Service d'Incendie et d'Aide Médicale Urgente
de la Région de Bruxelles-Capitale

Concerne : Demande mixte de permis mixte d'urbanisme et d'environnement – Construction de deux immeubles de bureaux et commerces (bâtiments élevés) sur socle commun et transformation d'un immeuble de bureau existant (bâtiment moyen) – Modification de projet (intitulé projet alternatif).

Concerne : Etude de plans modifiés à votre demande – modification des plans suite à l'étude d'incidence dans le cadre de la construction de deux immeubles de bureaux et commerces (bâtiments élevés) sur socle commun et transformation d'un immeuble de bureau existant (bâtiment moyen) – Modification du projet alternatif.

Les modifications par rapport à ce projet alternatif, « version amendée », sont :

REA_AR_PU_GRA_ABO_PLG_001
PLAN ABORDS DEMANDE DE PERMIS AMENDE DE JUIN 2020

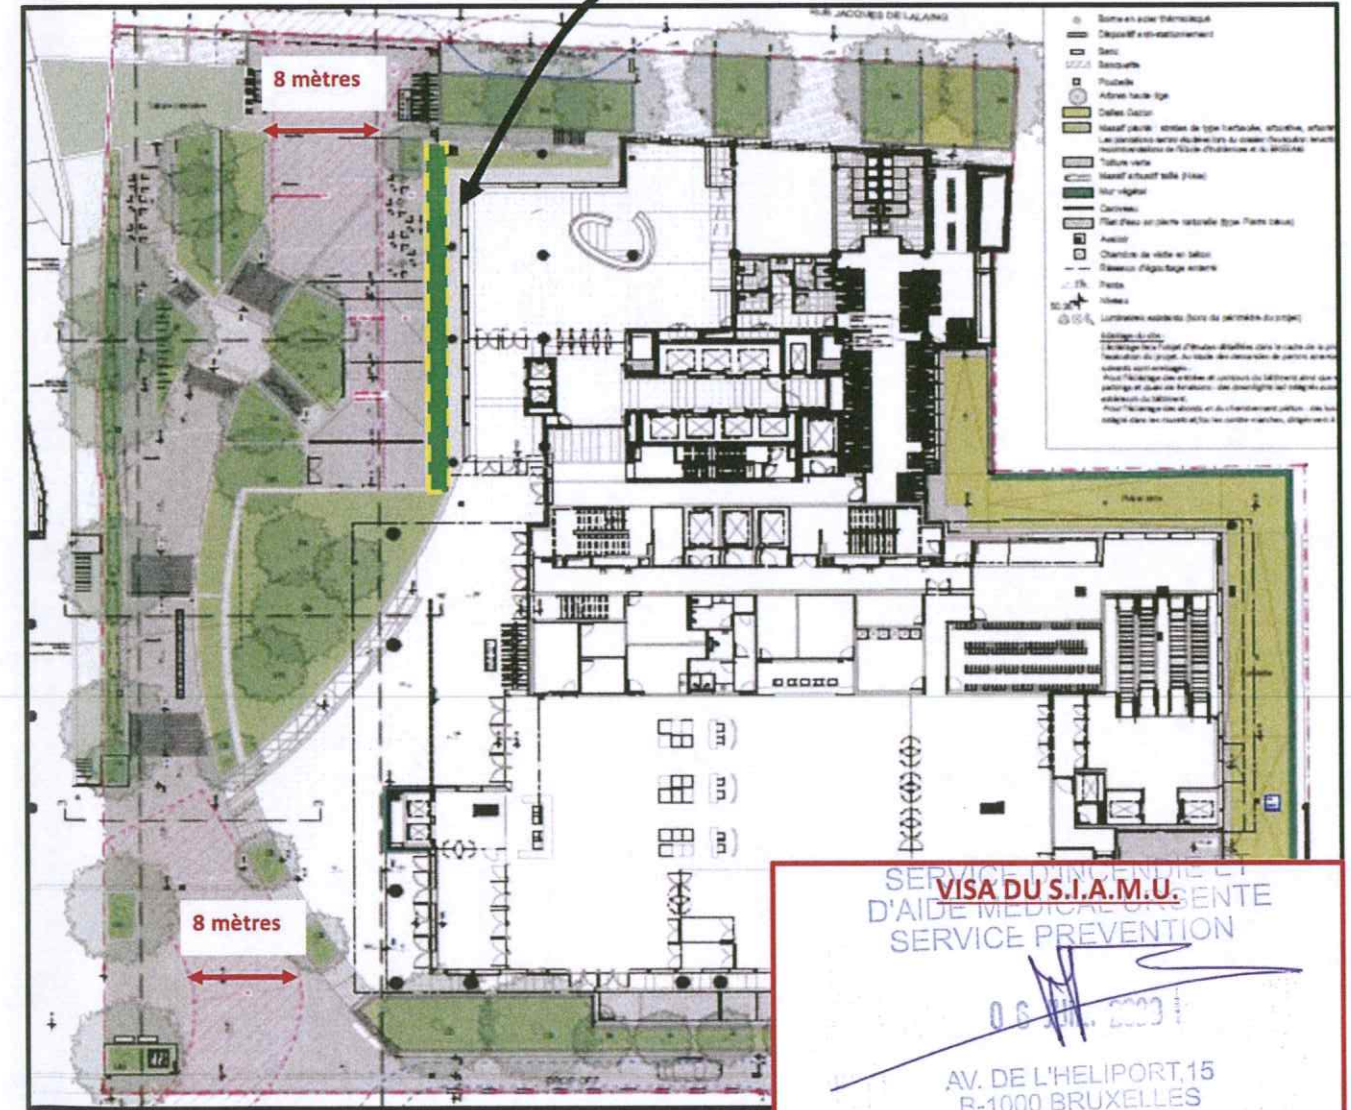
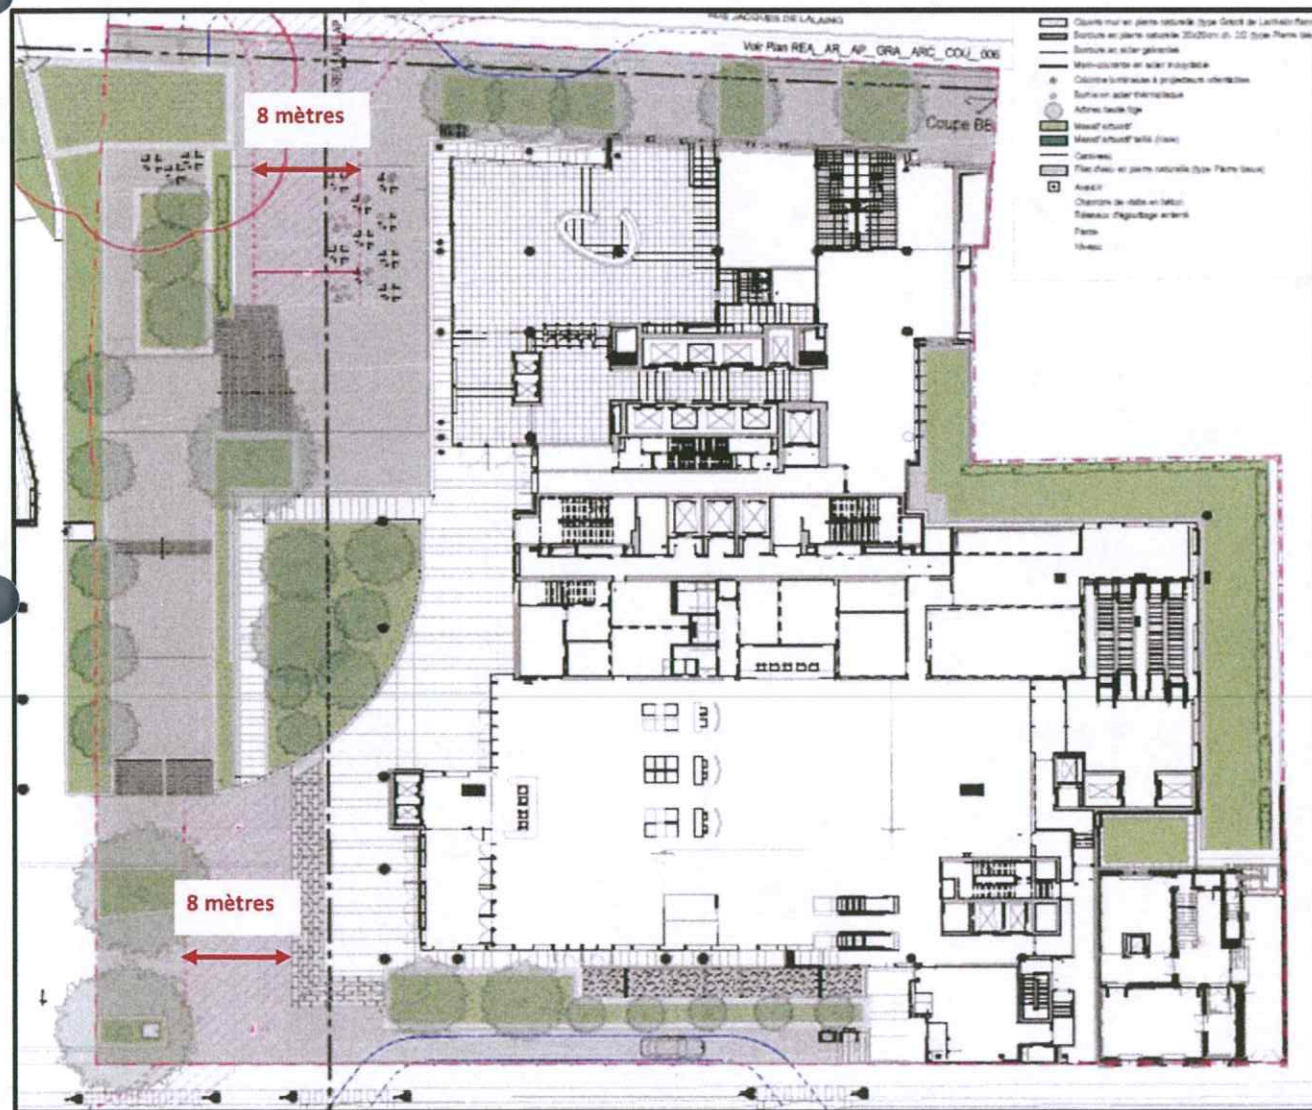
La forme du cheminement piéton au travers des abords est adaptée (en courbe plutôt que rectiligne), l'agencement des zones plantées est revu et un bac à plantes est ajouté au rez (en vert sur le plan et en coupe), qui surplombe les vitrines des commerces côté Lalaing. Au pied de ces commerces, la largeur utile est de 12 m jusqu'à la façade des commerces et de 11 m jusqu'au bac à plante qui les surplombe.

Les 2 zones accessibles aux véhicules pompiers (en plus des voiries existantes), d'une largeur de 8 mètres, restent présentes et la végétation reste compatible avec le déploiement des engins aériens du SIAMU. La zone de dépose minute le long de la rue de la Loi est utilisable par les véhicules lourds du Siamu.

REA_AR_PU_GRA_ARC_PLG_SS2
PLAN DU 2EME SOUS-SOL DEMANDE DE PERMIS AMENDE DE JUIN 2020

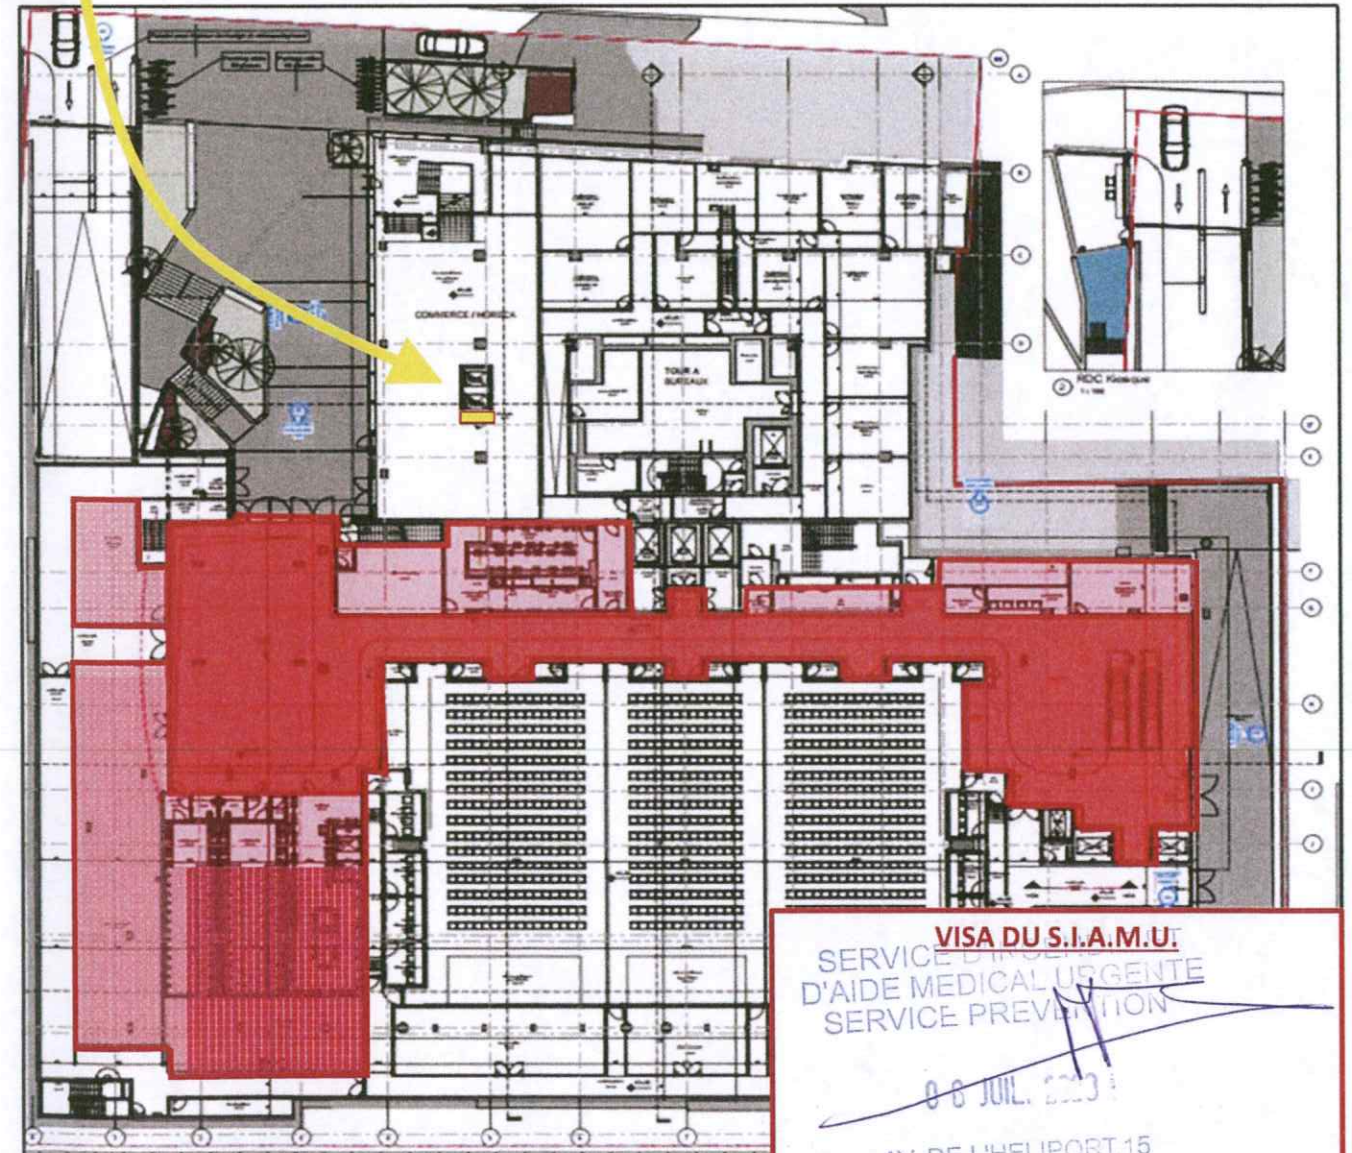
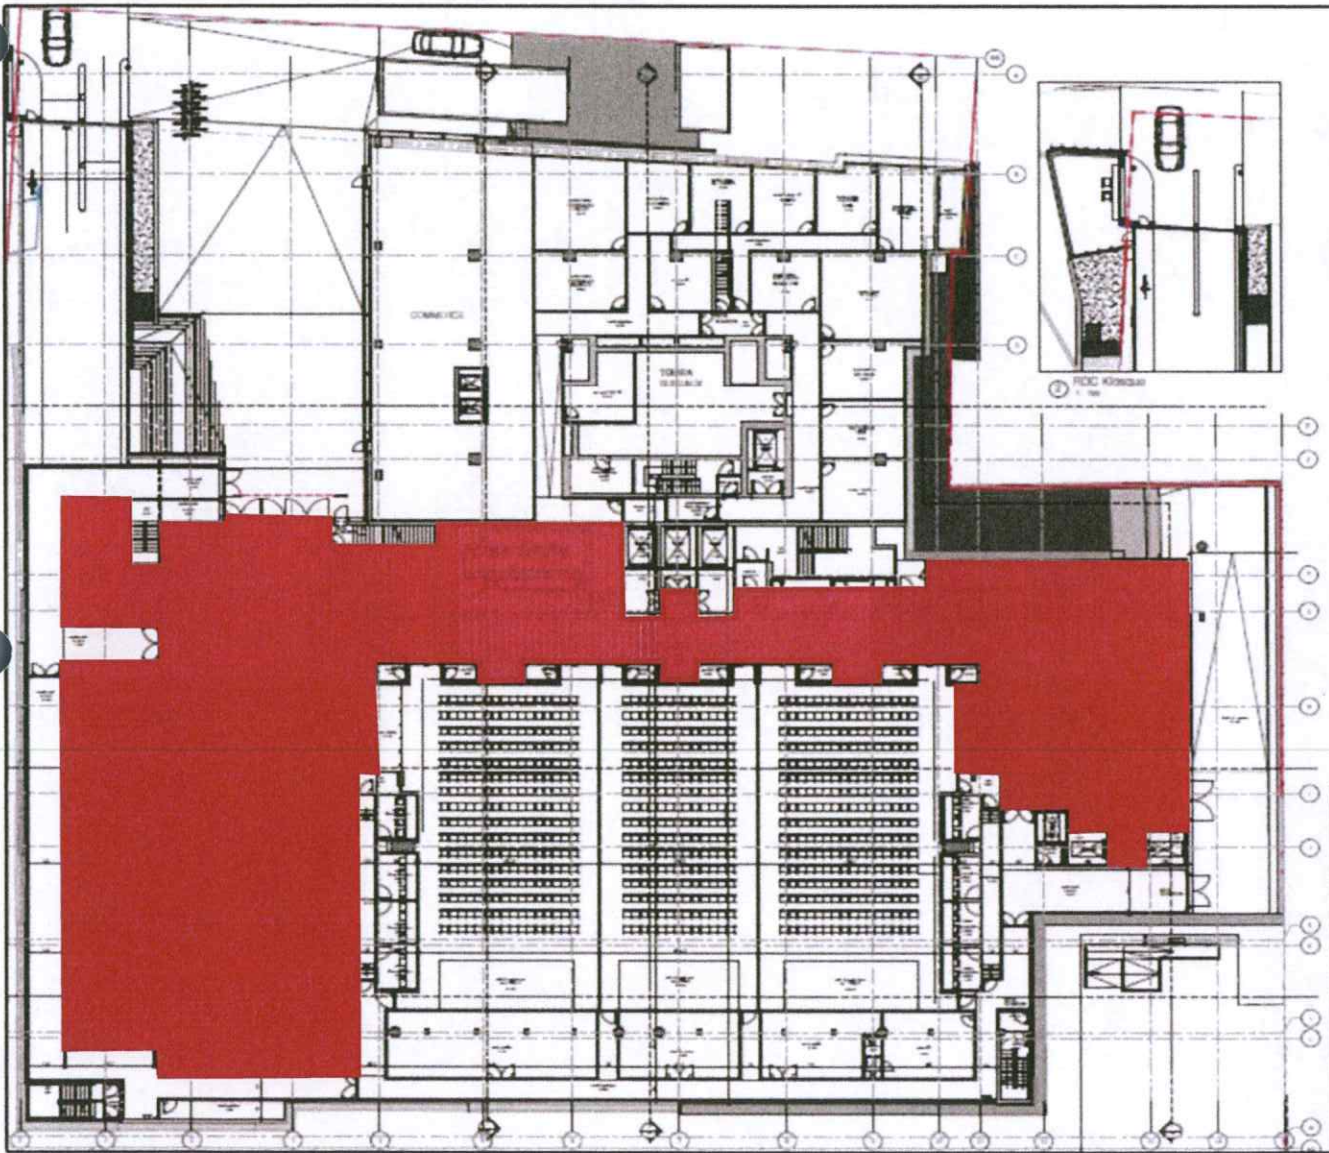
- La demande du SIAMU de sous-compartmenter les locaux donnant dans le foyer niveau -2 (point H12 de l'avis Siamu) a été intégrée dans les plans de demande de permis amendée.
- Une trémie verticale EI120 est ajoutée en prévision d'une éventuelle évacuation de hotte en provenance des commerces. Cette trémie traverse les étages -1 à +5 de la tour de bureaux pour

REA_AR_PU_GRA_ARC_PLG_SS1
PLAN DU 1ER SOUS-SOL DEMANDE DE PERMIS AMENDE DE JUIN 2020

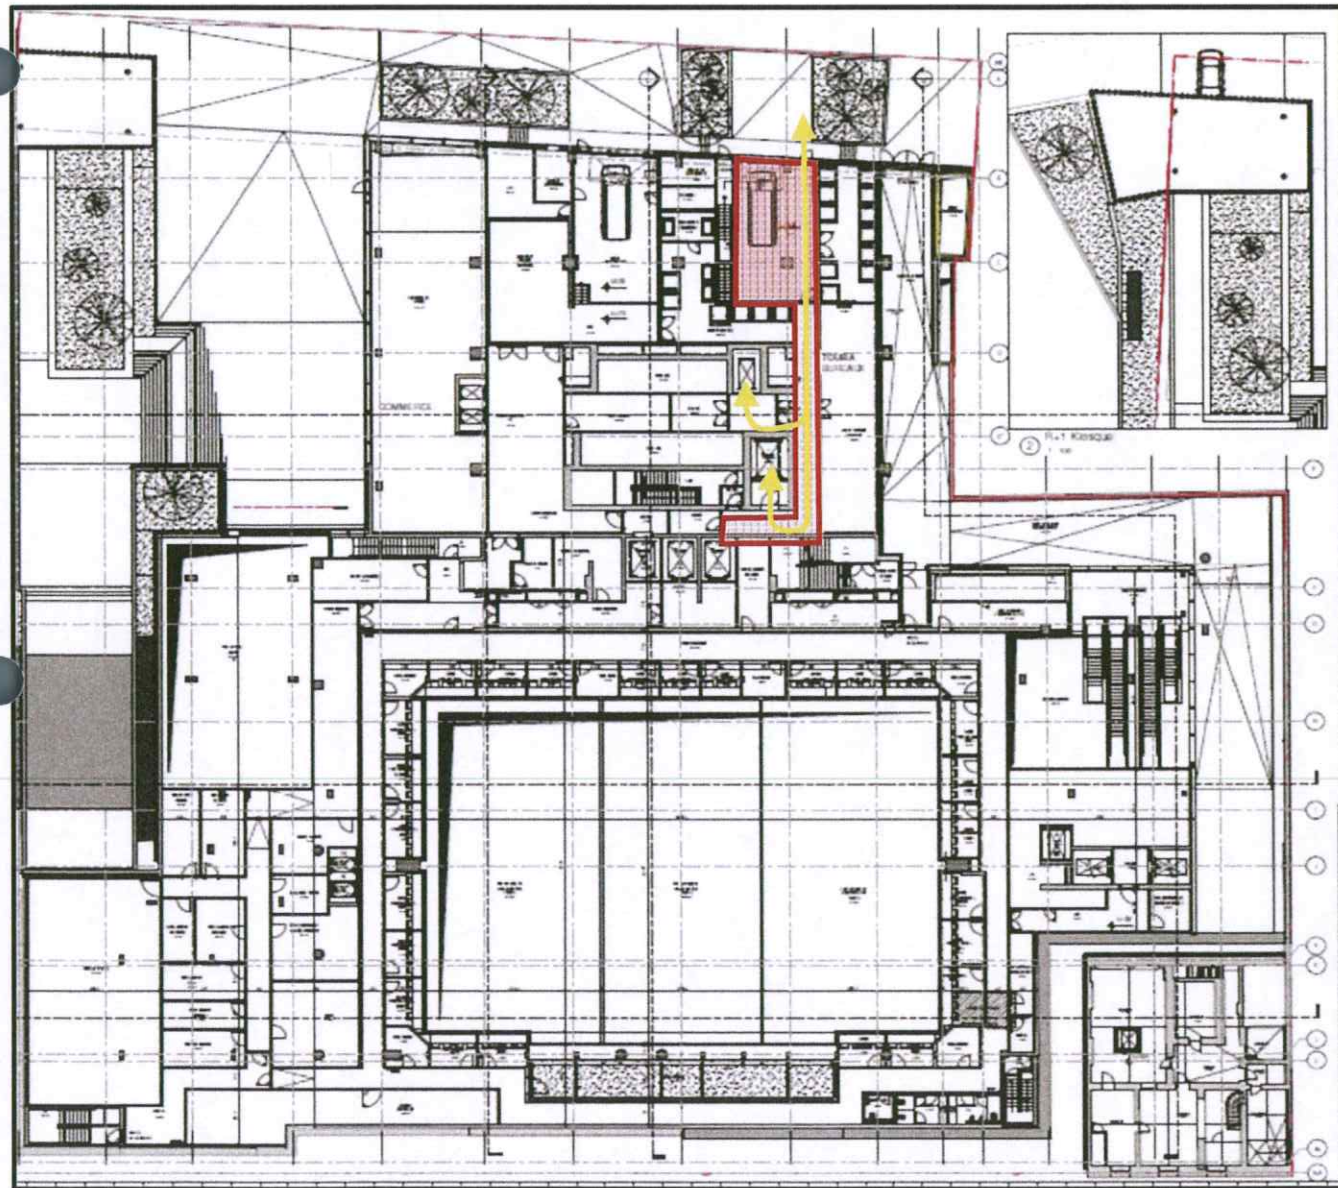
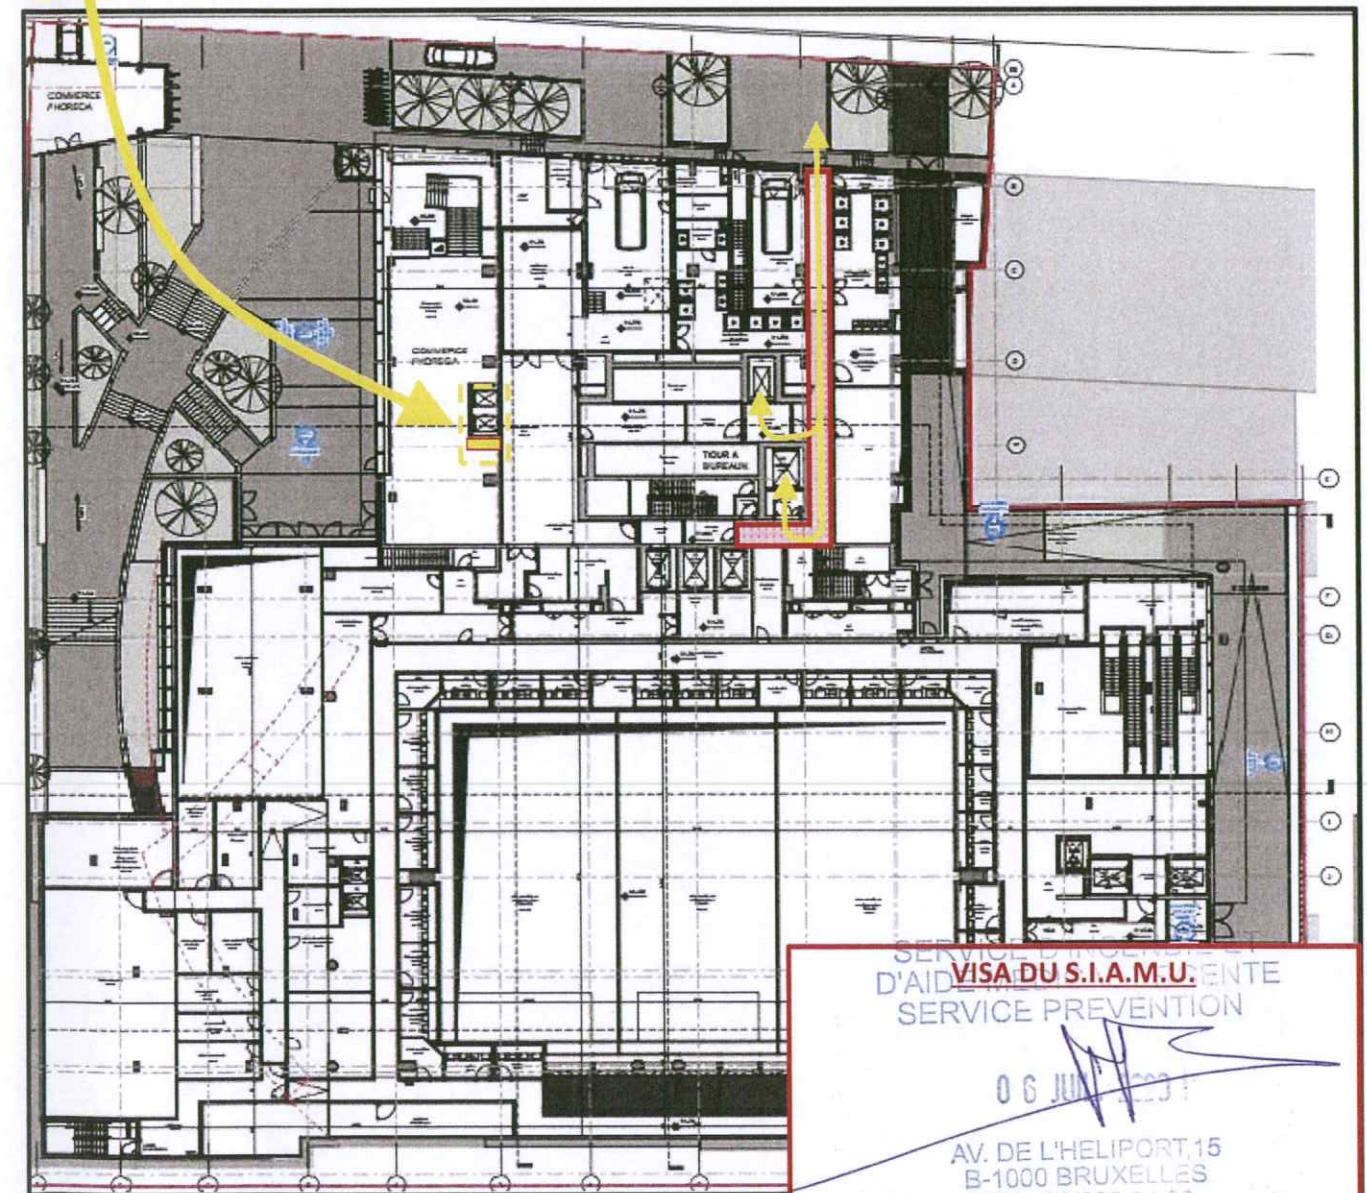
La demande du SIAMU (point H1 de l'Avis Siamu) de bénéficier d'un chemin sous-compartmenté pour rejoindre les ascenseurs pompiers de la tour de bureaux depuis la rue de Lalaing est intégrée: un tel chemin, séparé de la zone de livraison, est ajouté.

SOUS COMPARTIMENTAGE POUR L'ACCES AUX ASCENSEURS POMPIER

TREMIE EI120 EN PREVISION D'UNE EVENTUELLE EVACUATION DE HOTTE A INSTALLER DANS LES COMMERCES. CETTE TREMIE ABOUTI EN TOITURE DU R+6 VOIR ENCADRE N°9
